①:改善箇所説明図

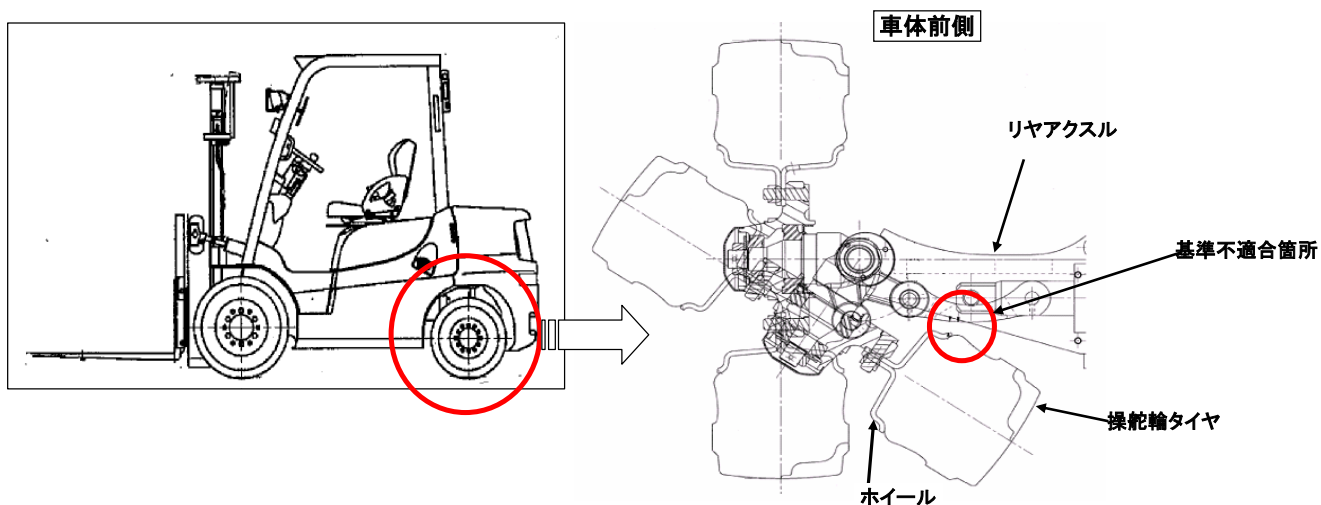
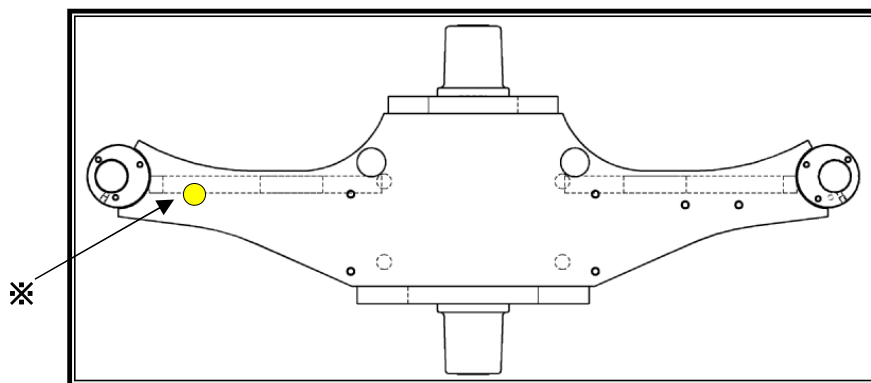
基準不適合箇所 (タイヤ側面とリアアクスルが干渉する。)

(タイヤ側面とリアアクスルとの隙間が不足しているため、かじ取装置を最大切れ角まで操作した場合、リアアクスルが干渉するものがある。そのため、そのまま使用を続けると、タイヤが損傷し、最悪の場合、バーストするおそれがある。)

全車両、リアアクスルを対策品に交換する。

作業が終了したら、リアアクスル端部に黄色ペンキ(※)でマーキングする。
